増設多核種除去設備 前処理設備改造に伴う 実施計画の変更に関する補足説明資料

2021年11月10日

東京電力ホールディングス株式会社

3. 前処理設備改造の概要（変更後）

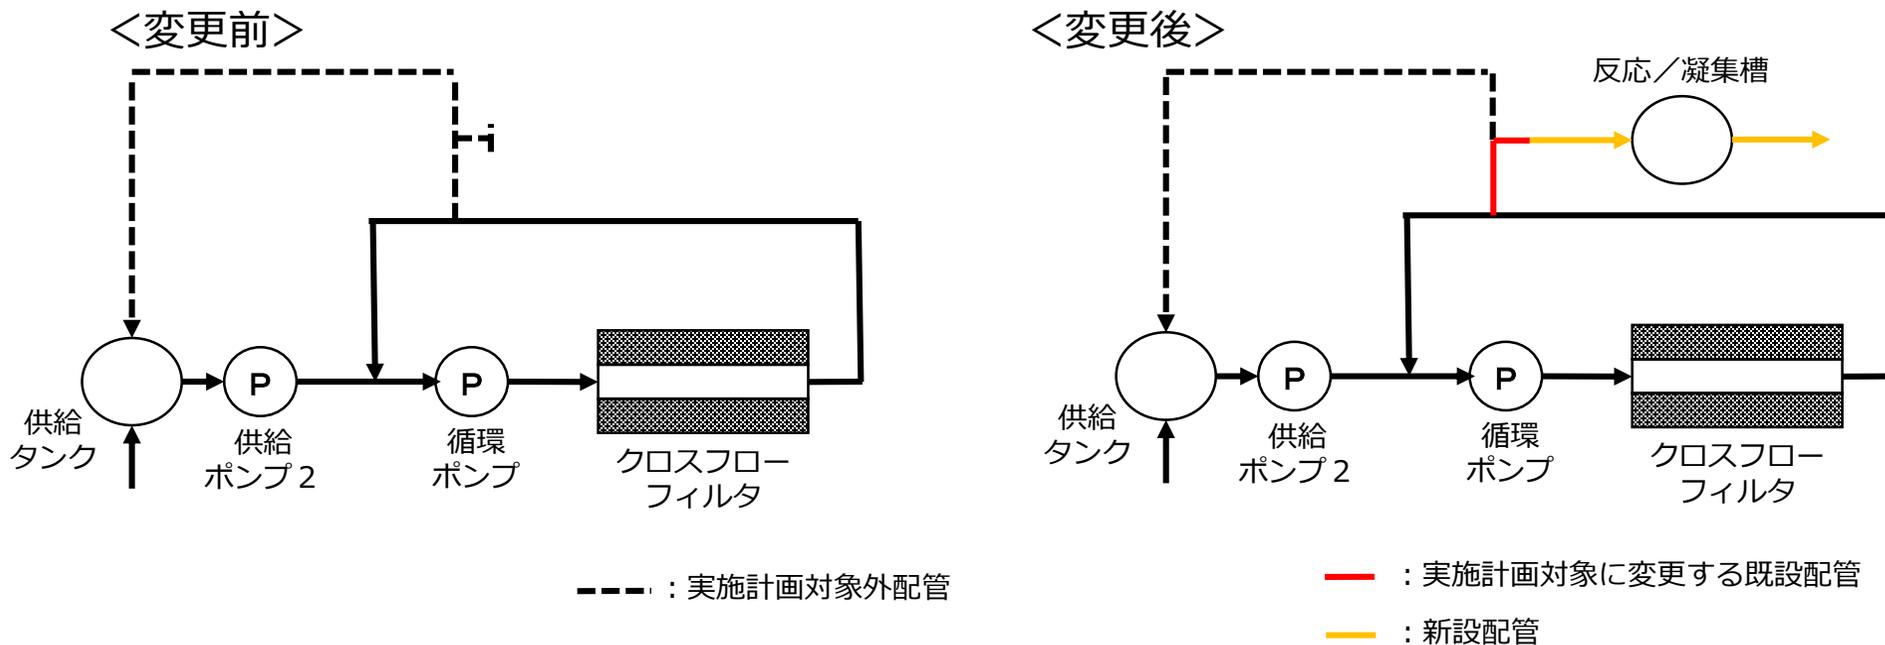
▶対象箇所

- ・供給ポンプ 1 下流
- ・炭酸ソーダ供給ライン分岐

<変更前> 配管接続部：フランジ取り合い

▶対象箇所

- ・供給ポンプ 2 下流
- ・ C F F からの戻りライン分岐
- ・スラリーライン合流部
- ・苛性ソーダ供給ライン分岐

<変更前> 配管接続部：フランジ取り合い

予備ノズルに閉止板取付

<変更後>

フランジ部を切り離し、新設配管（T管）を接続

<変更後>

閉止板を取外し、新設配管を接続

- ✓ 配管切り離し前に配管内のフラッシングを行い、被ばく線量低減を図る。
- ✓ 配管切り離し時は仮設の受けパンを設置し、配管開放端上部をシート養生する等漏えい拡大防止及び飛散防止を図る。

3. 前処理設備改造の概要（比較）

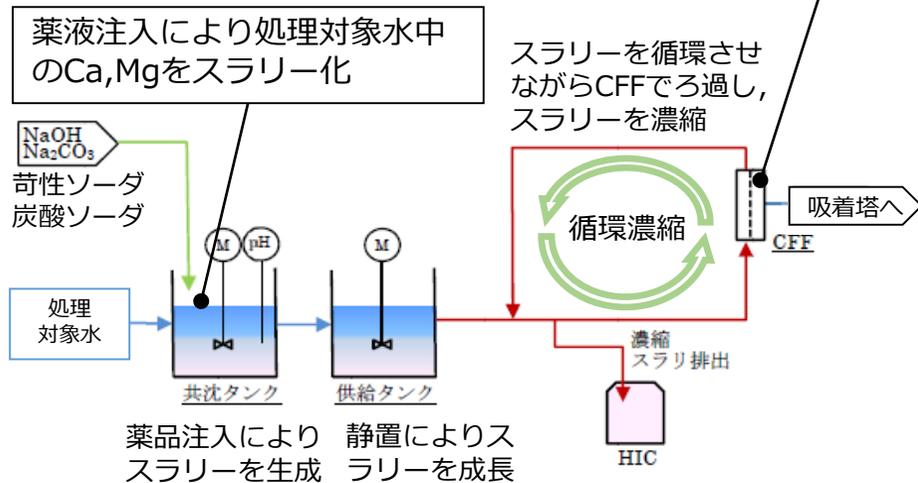
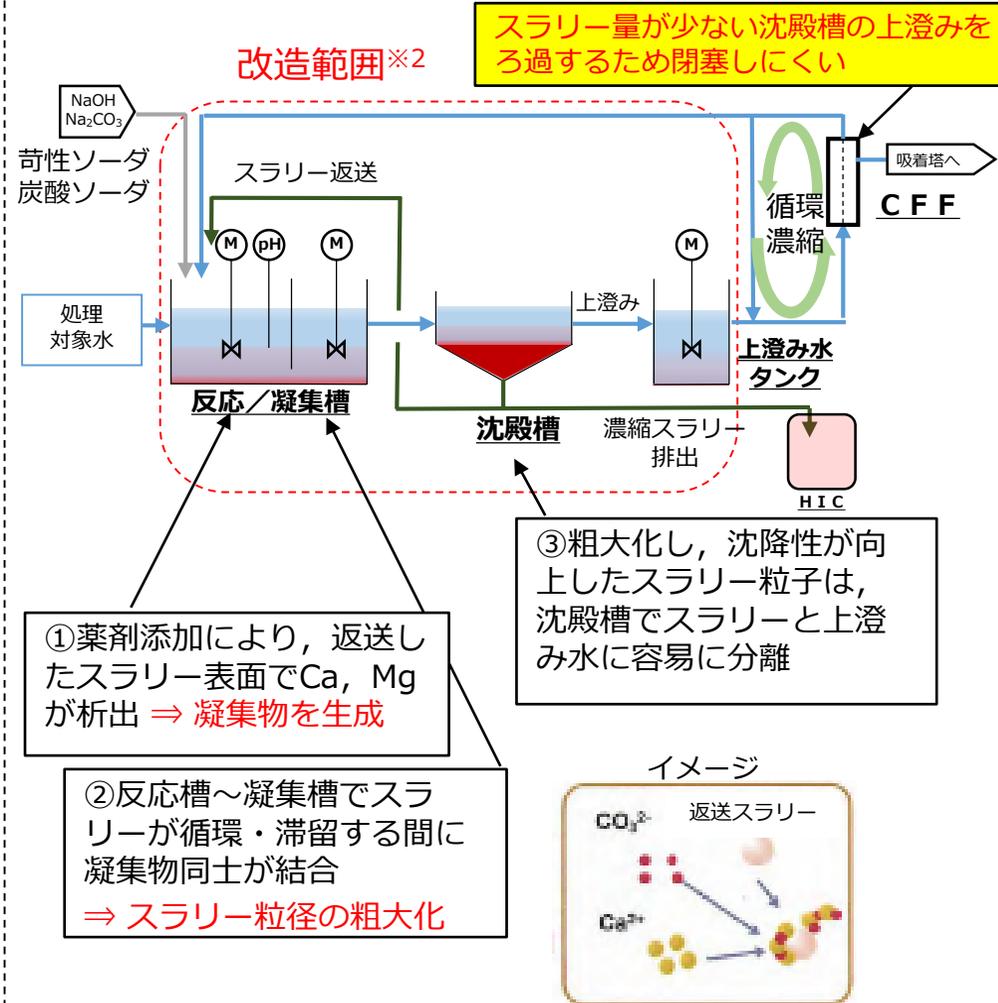
- ・ CFFではスラリーを含む水をろ過し、ろ過された水は後段の吸着塔へ、残ったスラリーは循環濃縮し、高性能容器（HIC）に排出
⇒処理対象水中のCa, Mg濃度低下により微粒子状のスラリーがCFFを詰まらせる要因（閉塞しやすい）※1

※1：RO濃縮塩水の全量処理が完了した2015年5月以降、処理対象水中のCa/Mg濃度が低下しており、スラリー粒径が運転開始当初より小さいため閉塞しやすい

変更後（スラリー返送式）

※2：改造前の共沈タンク、供給タンク及び移送配管は撤去せず、改造前の処理プロセスでも処理可能な構成とする。

図1 一時保管施設に保管したHICの発生時期と表面線量率の分布

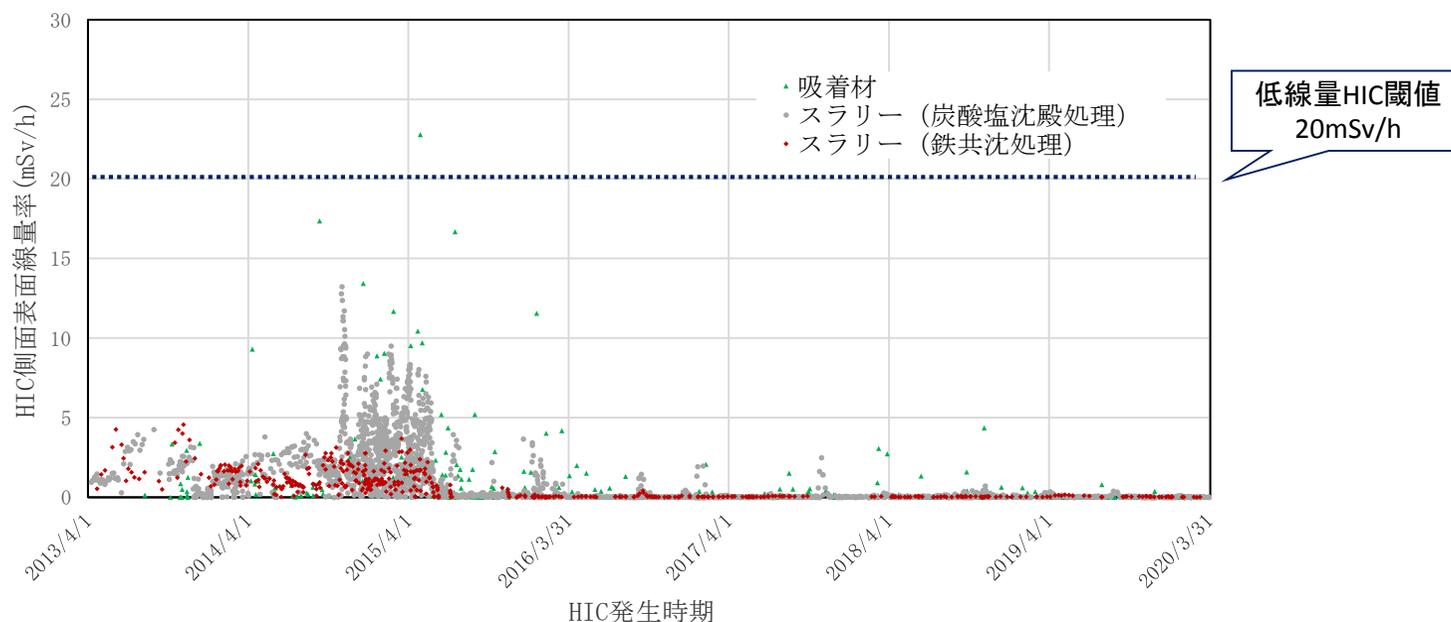
- 現状のCFFスラリー濃度が■■■■■g/L程度であるのに対し、本改造により■■■■■g/L以上に濃縮されることから、炭酸塩スラリーを保管するHICの発生量は現状の3/4～1/2に減少することが見込まれる。また、入口水における放射性物質濃度が増設ALPS設置時より低下しているため、濃縮率を向上させてもスラリー中の放射性物質濃度は当初の設計条件とした値以内に納まる。このため、供用中設備の安全設計（放射線量、可燃性ガス発生量、崩壊熱発生量を踏まえた設計）の見直しは不要であることを確認している。
- HICを保管する使用済セシウム吸着塔一時保管施設（第三施設）は表面線量率に応じて格納場所を制限しているが、低線量格納エリアの上限値20mSv/hに対し、最近発生しているHICの表面線量は1mSv/h未満であるため、濃縮率向上により表面線量が増加したとしても、保管計画に影響を与えるものではない。

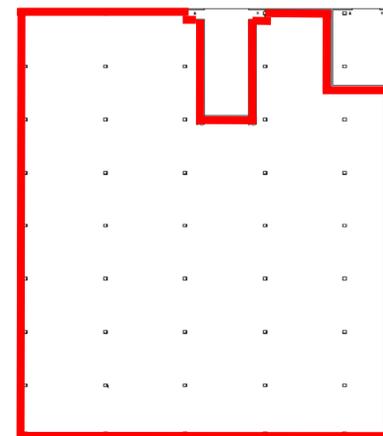
- ✓ 増設多核種除去設備建屋内に反応／凝集槽，沈殿槽，上澄み水タンクを追設することから，容器容量が増加するが，建屋の堰高さはこれ以上であることから施設外への漏えい防止の観点で支障はない。

※4：増設多核種除去設備建屋は，最外周堰の高さ（現場における設計施工高さ）を50cmとしている。なお，最外周堰は右図の赤枠箇所となる。

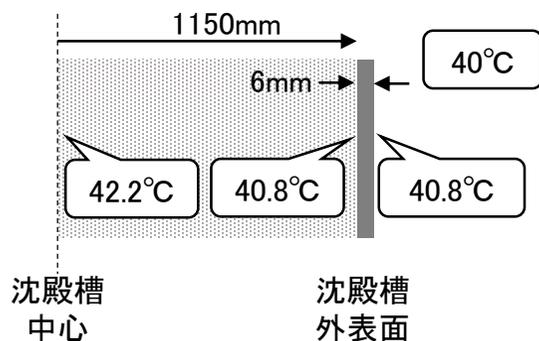
- 年間線量は本工事により右の通り変更を行う。

評価点	年間線量(mSv/年)
No.70	0.03
(参考)No.66	0.027
(参考)No.71	0.026
